**Verslag huishoudelijke elektrische installatie op laagspanning en zeer lage spanning****Algemeen:**

Referentie: 012-20261007-05	Datum controle: 07/10/2026
Keurder: 012

Eigenaar: Onbekend	EAN-code: 541448820053078092
Adres installatie: Karel Soetelaan 105 bus V2, 2150 - Antwerpen	Nummer teller(s): 1LGZ0481471048
Distributienetbeheerder installatie: Fluvius	
Datum uitvoering installatie:	☐ Vóór 01/10/1981 ☒ Tussen 01/10/1981 en 01/06/2020 ☐ Vanaf 01/06/2020
Type:	☒ Wooneenheid ☐ Niet-huishoudelijk ☐ PV ☐ Batterij ☐ Laadpaal

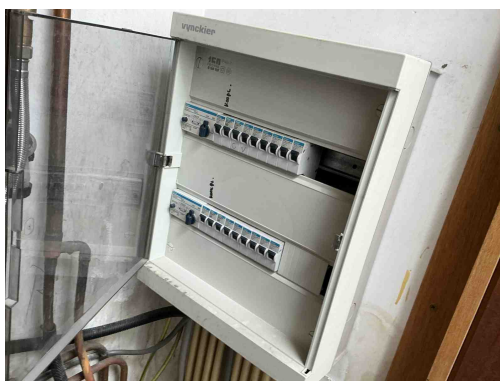
B17 - De voedingsspanning is niet op elk bord vermeld (Boek 1: 3.1.3.3).
Opmerking: Oa bord 1

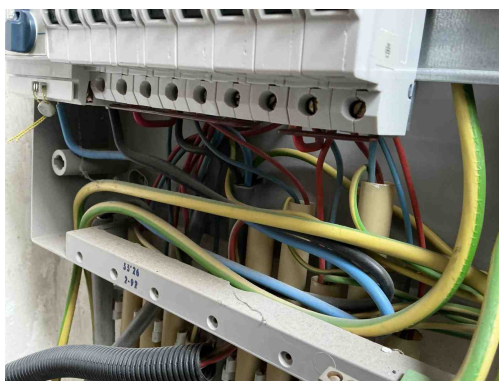
B06 - Het elektrisch verdeelbord heeft niet de minimale beschermingsgraad IPXX-B in een gewone ruimte (Boek 1: 4.2.2.3).
Opmerking: Oa bord 1 afdekplaatjes

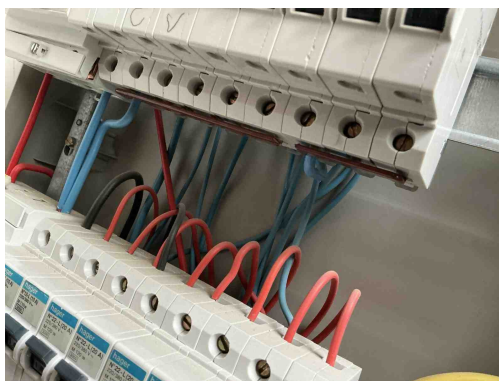
T21b - Het elektrisch materieel is niet geplaatst volgens de voorschriften van de fabrikant/ regels van goed vakmanschap. (Boek 1: 1.4.1.3) Oa kamgeleider niet afdoende afgedekt aan uiteiden. Zie kans op rechtstreekse aanraking plaatsingsfiche fabrikant.

Opmerking: Oa bord 1

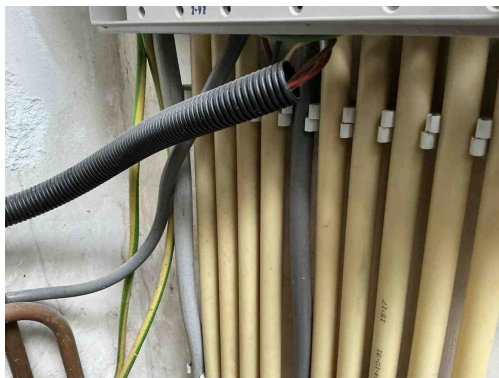
T21b - Het elektrisch materieel is niet geplaatst volgens de voorschriften van de fabrikant/ regels van goed vakmanschap. (Boek 1: 1.4.1.3) Oa kamgeleider niet afdoende afgedekt aan uiteiden. Zie kans op rechtstreekse aanraking plaatsingsfiche fabrikant.

Opmerking: Oa bord 1

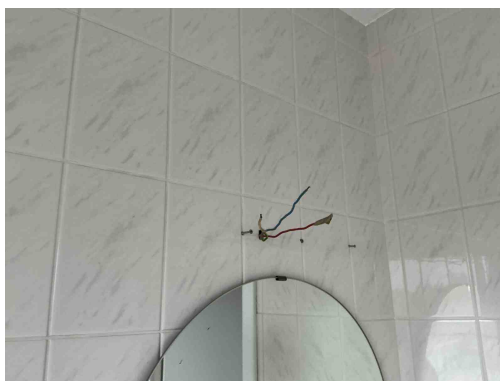
C21 - Het gebruik van geleiders van het type VOB, zonder bijkomende afscherming is niet toegestaan (Boek 1: 5.2.9.6).

Opmerking: Oa bord 1, badkamer

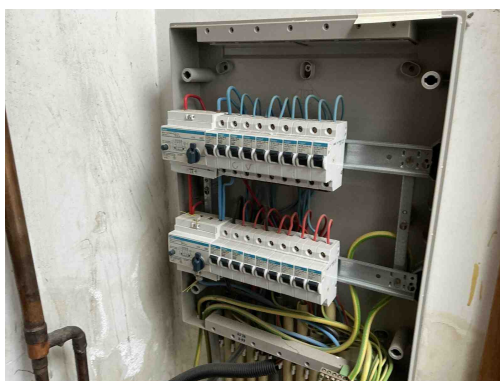
C21 - Het gebruik van geleiders van het type VOB, zonder bijkomende afscherming is niet toegestaan (Boek 1: 5.2.9.6).
Opmerking: Oa bord 1, badkamer
